Planänderung OBW ZA Rosenstein
ILF Consulting Engineers Austria GmbH
Bearb.: G.Pilser
Datum: 23.09.2020
Tel.Nr.: 0043/512/2412/0

Stuttgart 21

Planfeststellungsabschnitt 1.5 Zuführung Feuerbach/Bad Cannstatt - Generalplanung
Bau-km -4.0-90.340 bis Bau-km -0.4 -42.000 / Stat. -4.8-64.359 bis Bau-km -0.4-42.000

Bauwerksquerschnitt 4 + 5

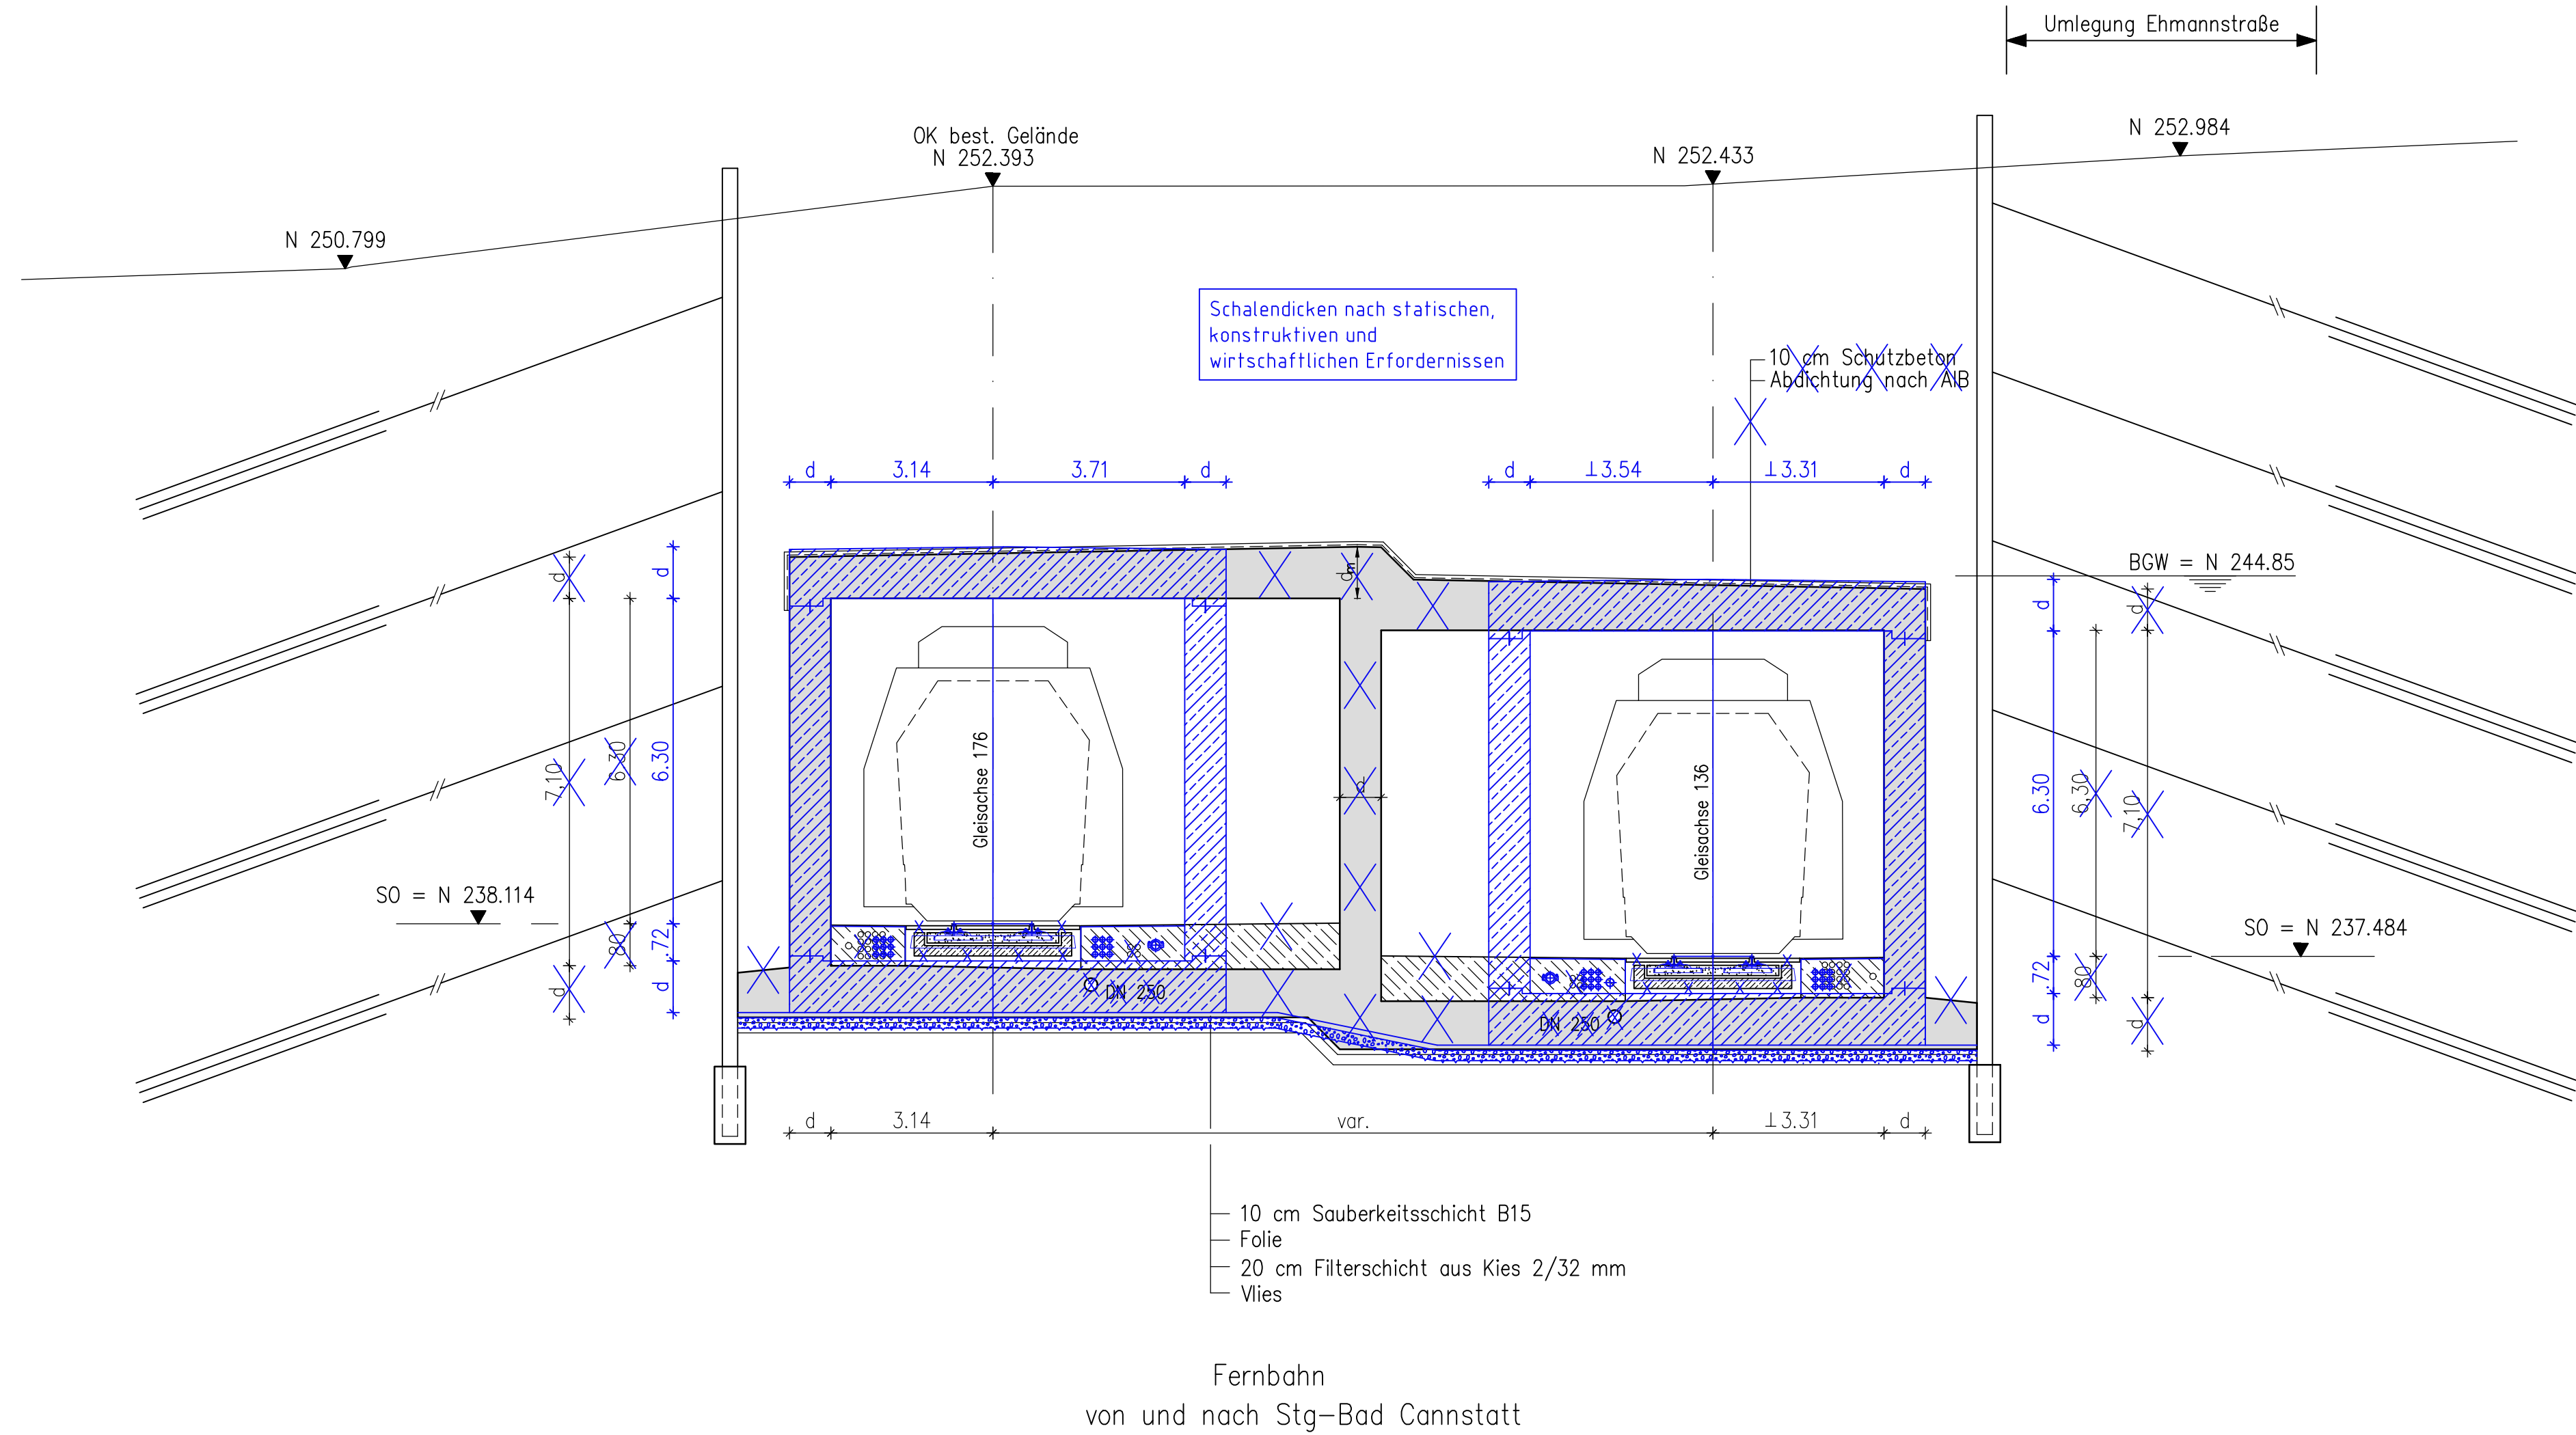
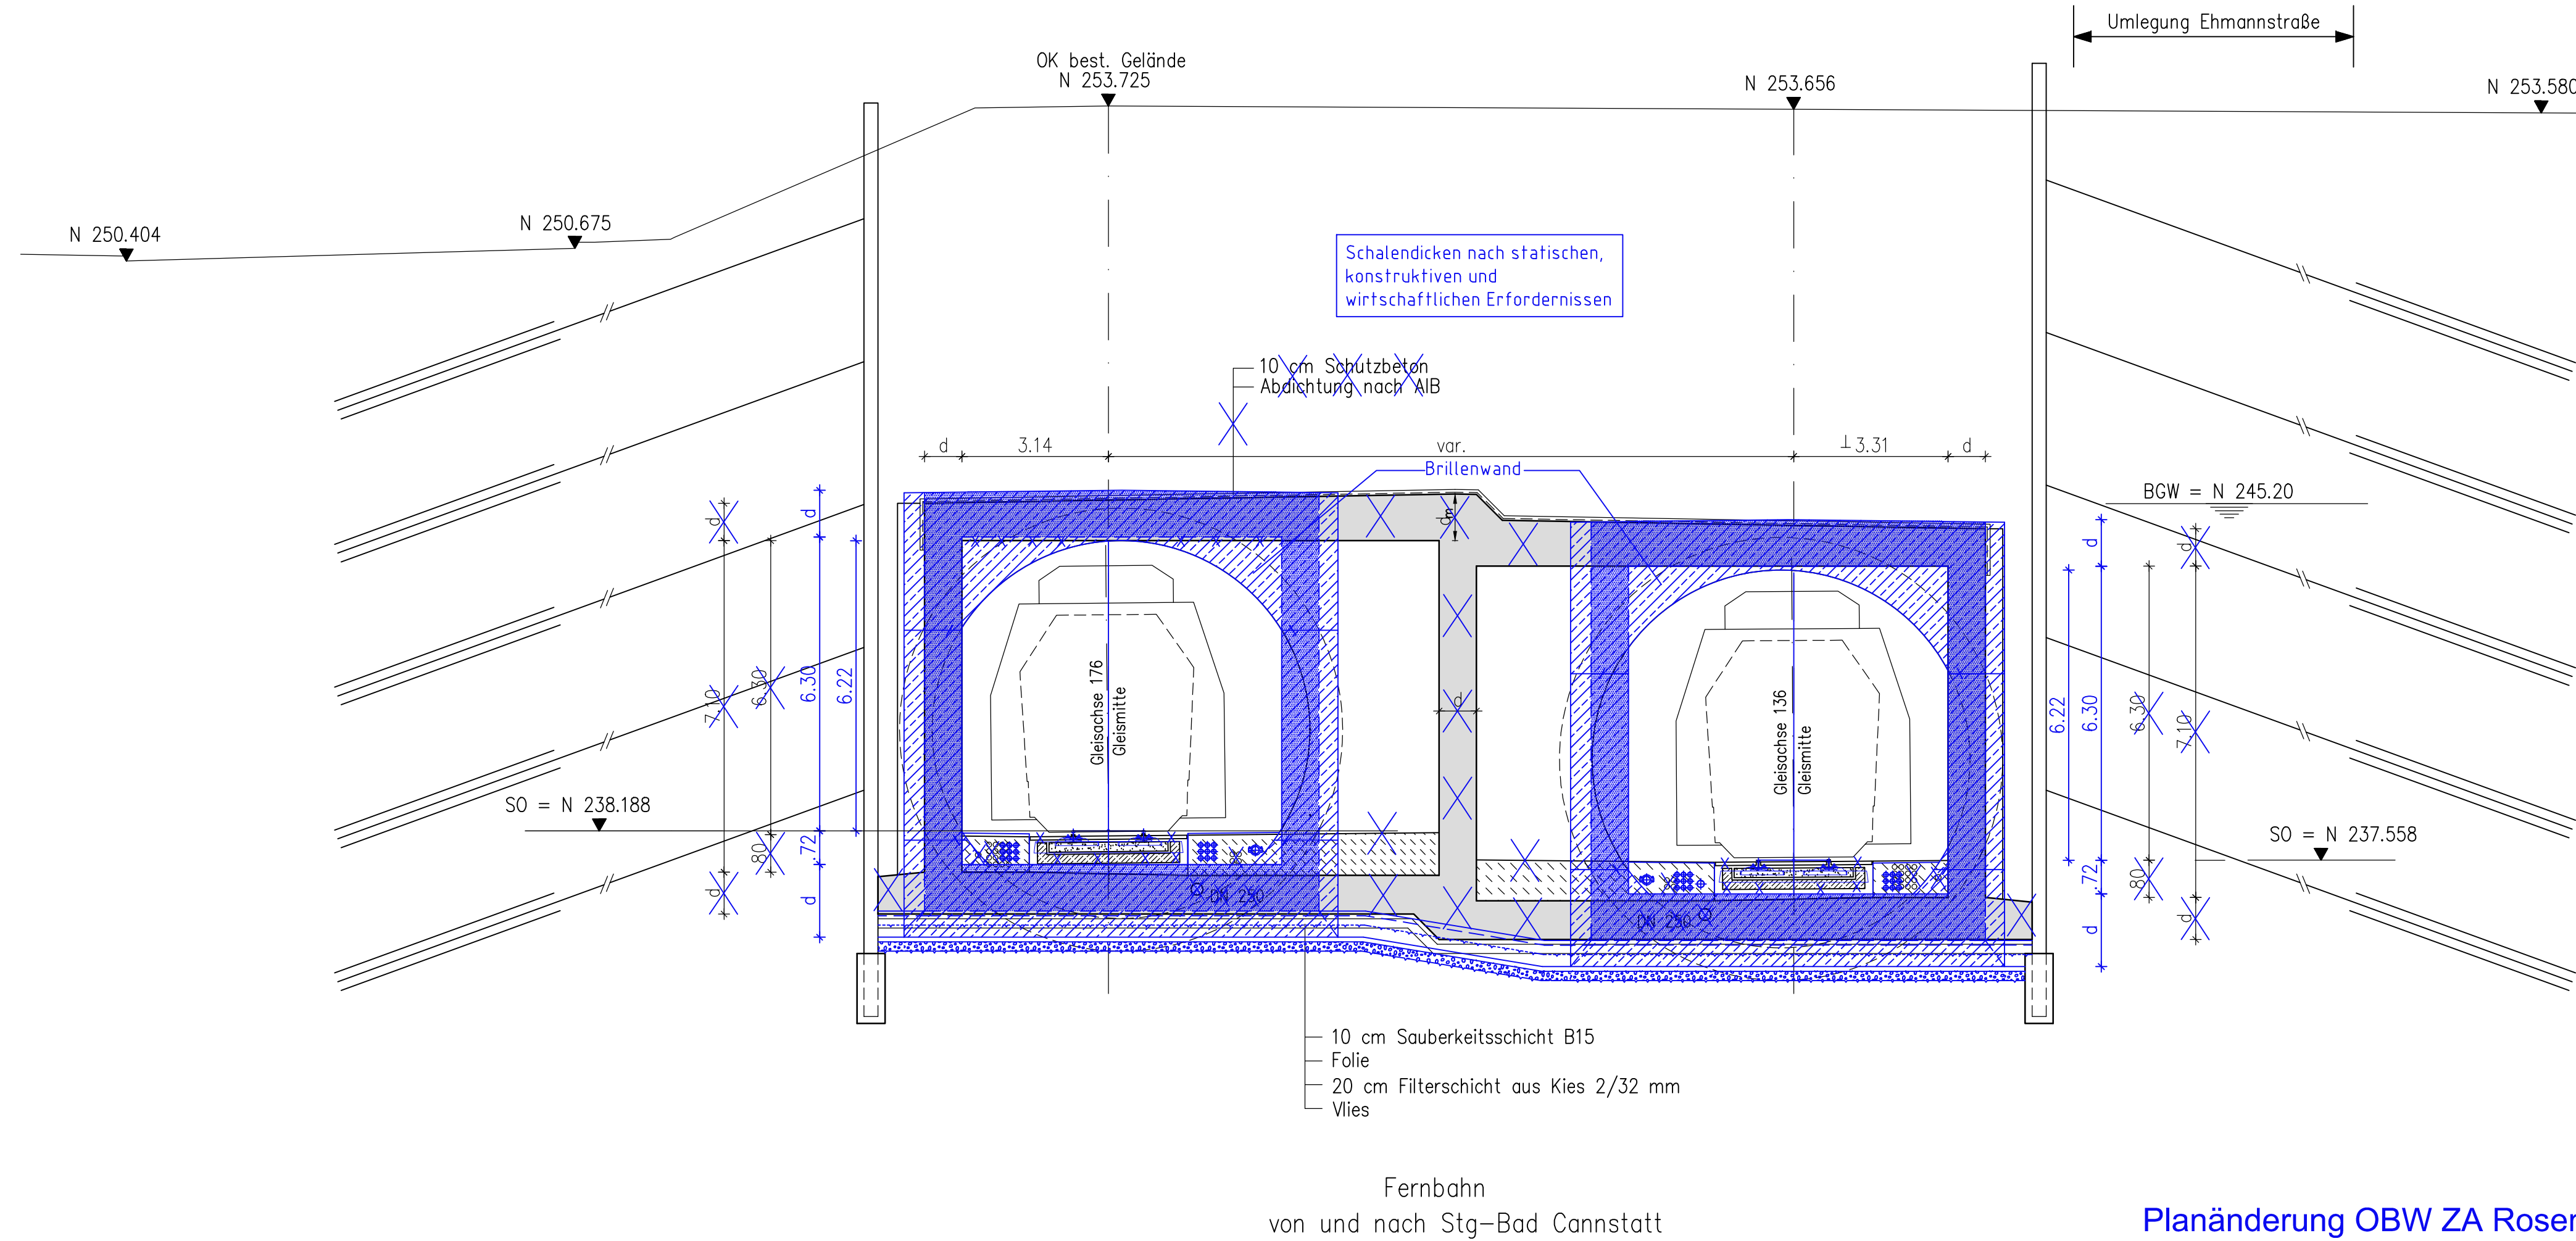
Planung alt, nach Änderungsverfahren nicht mehr aktuell
Planung gem. Änderungsverfahren
